VERKSTADS- MEDDELANDE

BETR.	AUTOMATISK VÄXELLÅDA	PRODUKT	P
	BW 35	GRUPP	44
DATUM	Augusti 1974	NR	43

Kontaktpinne för startspärrkontakt

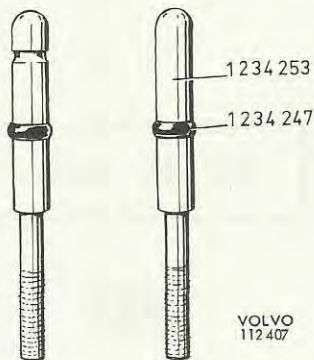
För att avhjälpa funktionsfel på startspärrkontakt (nr 1220 558), där kontaktpinnen trängt för långt ner i kontakthylsan, har en speciell pinne framtagits. Denna nya pinne har bättre häftförmåga mot clipset i kontakthylsan, och kan enklast skiljas från originalpinnen genom att den saknar spåret ca 6 mm från toppen.

1. Befintlig pinne dras ut ur kontakten.
2. Ersättningspinnen förses med en O-ring. Om ny O-ring ej finns tillgänglig, bryts den urdragna pinnen av och dess O-ring användes. Pinnens övre ände bestryks med lite fett för att för enkla O-ringsmontaget. (OBS! Inget fett på pinnens smalare del).
3. Hålet i kontakten fasas 0,5 mm. Tillse att inga spånor kommer in i kontakten. Bestryk O-ringen med lite fett. Detta för att O-ringen ej skall skadas vid inpressningen i kontakten.
4. Montera ersättningspinnen till kontakten. Rätt insticksdjup erhålles enklast om kontakten komprimeras i ett skruvstäd tills 10 mm av pinnen sticker ut ur kontakten i komprimerat tillstånd.
5. Vrid pinnen ca 30° för att erhålla ny kontaktyta.
6. Kontakten monteras på växellådan.

Pinne	detaljnummer	1234 253-1
O-ring	-"-	1234 247-3
